Modulo per la presentazione delle osservazioni per i piani/programmi/progetti sottoposti a procedimenti di valutazione ambientale di competenza statale

ID: Codice procedura (ID_VIP/ID_MATTM):10844

Impianto per la produzione di energia elettrica da fonte eolica, costituito da 6 aerogeneratori della potenza complessiva di 37,2 MW, un sistema di accumulo da 25 MW e relative opere connesse in località "Rempillo" nel comune di Pitigliano (GR).

ALLEGATO alle OSSERVAZIONI all' IMPIANTO EOLICO denominato REMPILLO nel COMUNE di PITIGLIANO (GR). Comp

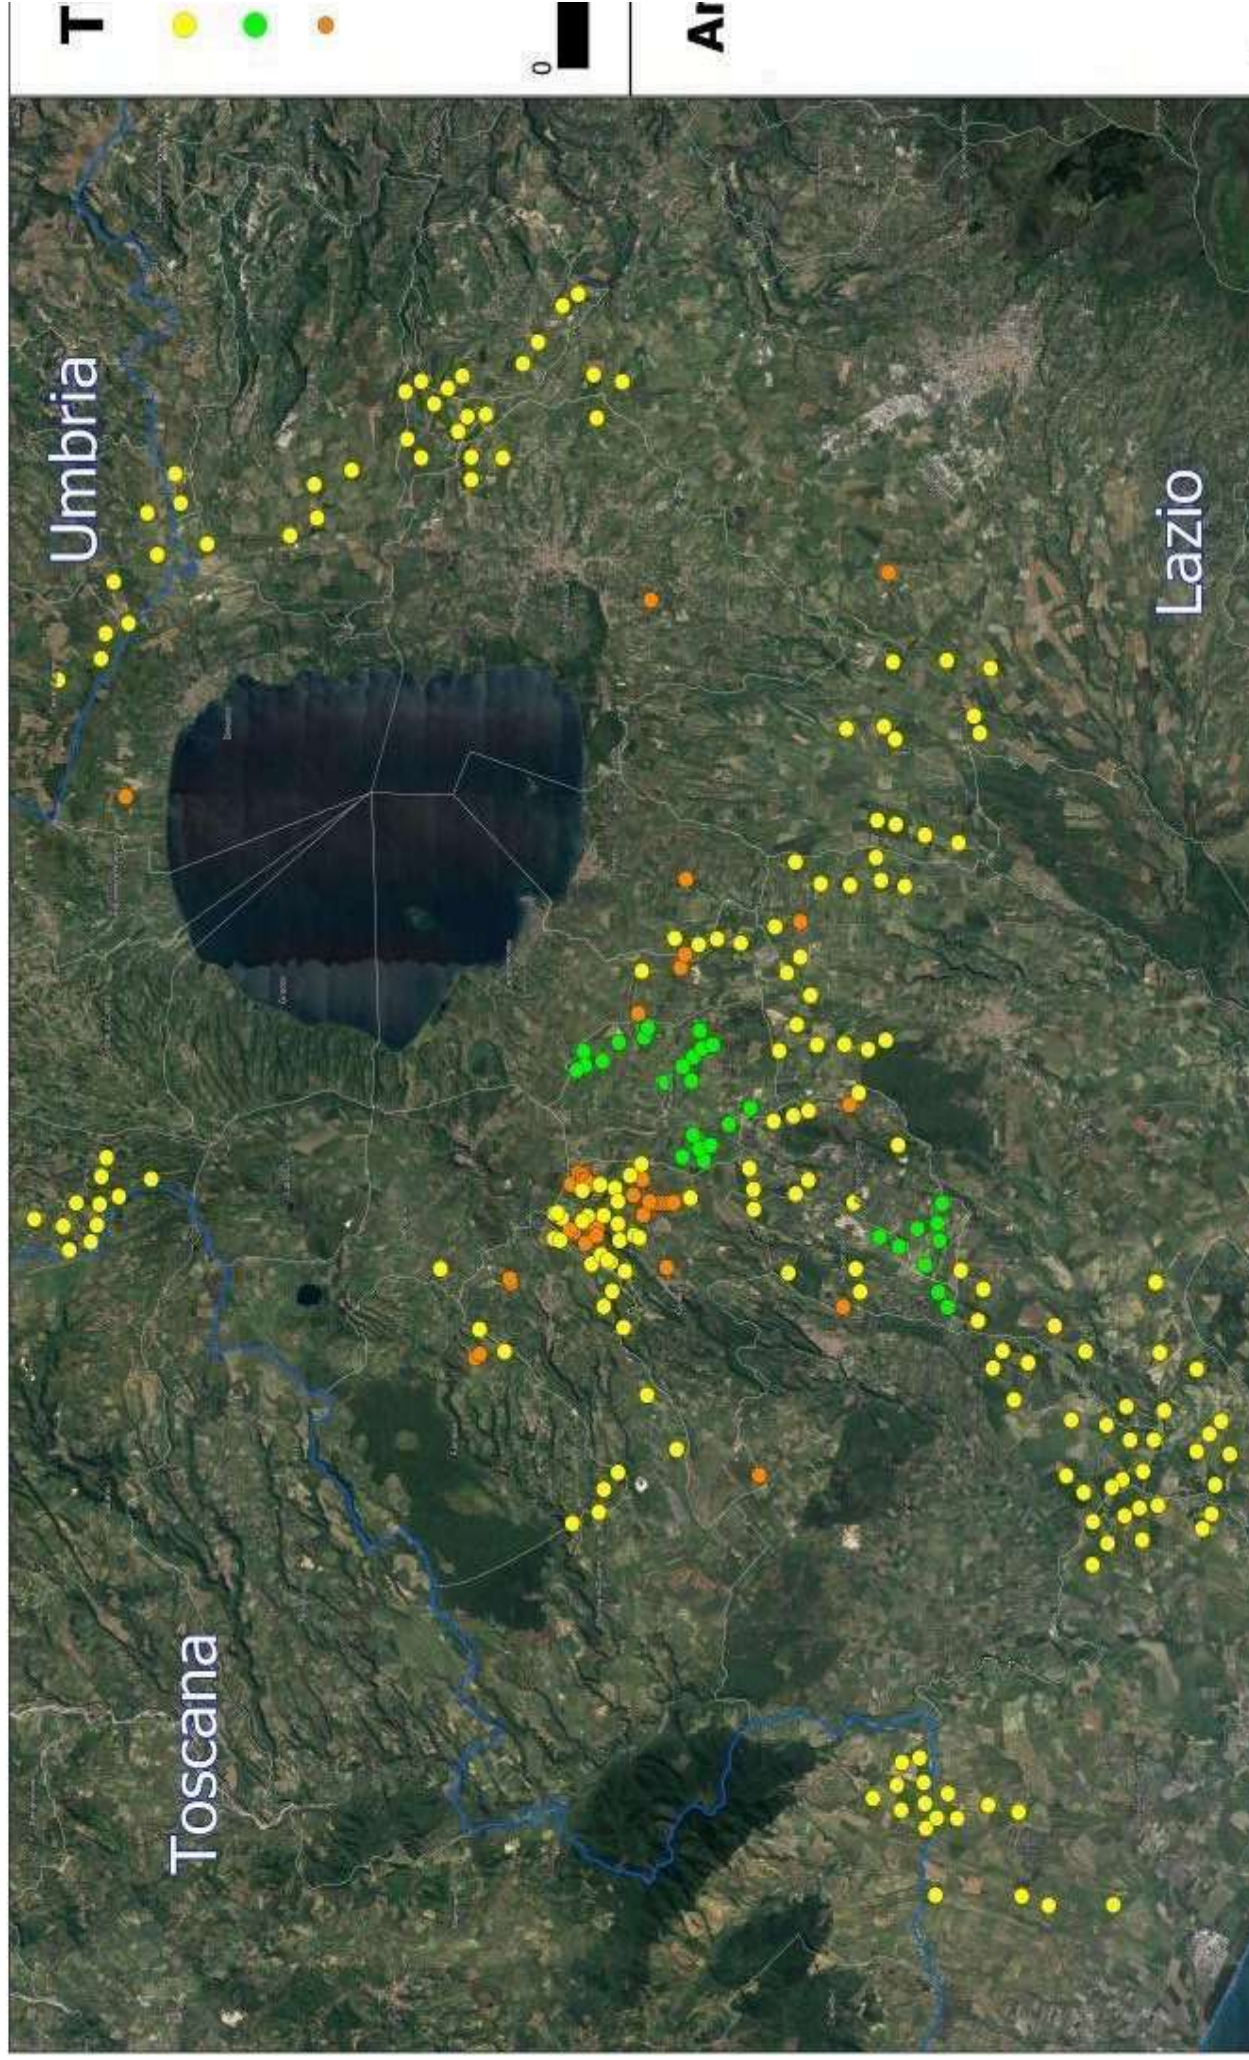
Inoltre, la zona in cui insisterebbe l'impianto eolico industriale Rempillo è compresa nelle fasce di rispetto di 3 km di diversi beni archeologici tutelati dalla parte II del Codice dei Beni Culturali (vedi

Allegato, immagine n. 3). Inoltre le pale P04 e P05 ricadono all'interno di un'area archeologica che la Proponente vorrebbe cancellare per il semplice fatto che non è riportata nel documento regionale ma nel documento provinciale come meglio dettagliato nell'Osservazione n. 5. Alla luce di quanto documentato appare chiaro quindi che la collocazione dell'impianto non ha tenuto conto alcuno dei vincoli dell'area nella quale è stato progettato e l'inserimento dell'impianto eolico nel paesaggio e sul territorio non è corretto (Allegato IV delle Linee guida nazionali di cui al D.M dello Sviluppo economico del 10.09.2010).

Analisi degli Impianti Eolici Esistenti e in Progetto

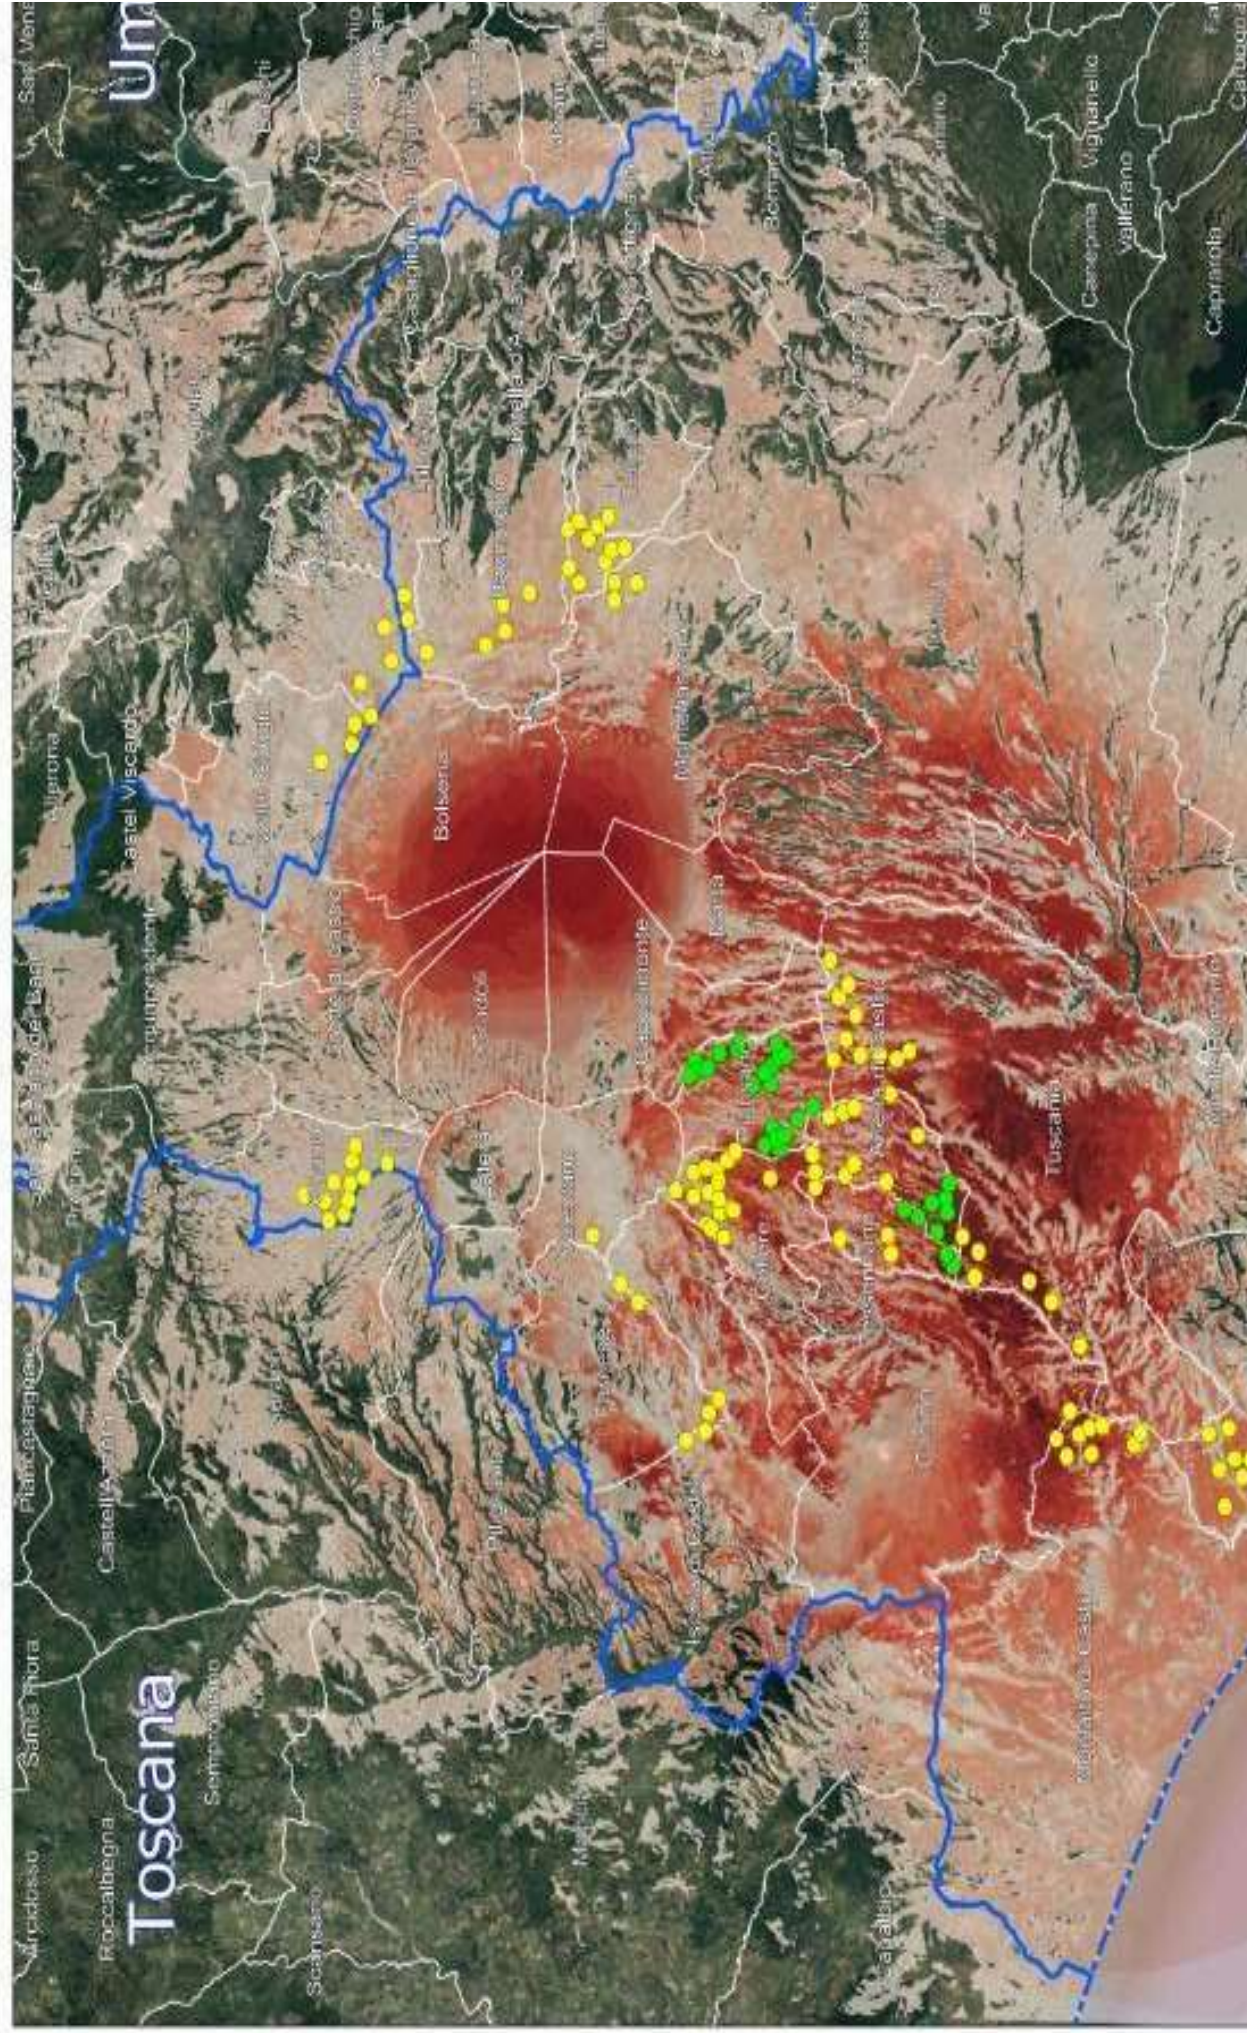
nn. 1 e 2 e crea anche degli impatti negativi anche sui beni naturalistici come verrà dettagliato nell'Osservazione n. 4. Inoltre andrebbe a sommarsi al già enorme cumulo di impianti eolici e fotovoltaici e geotermici che già creano una elevata criticità ambientale nella provincia di Viterbo e interferiscono anche con il territorio toscano come si può vedere dalle immagini nn. 4 e 5 dell'Allegato n. 1.
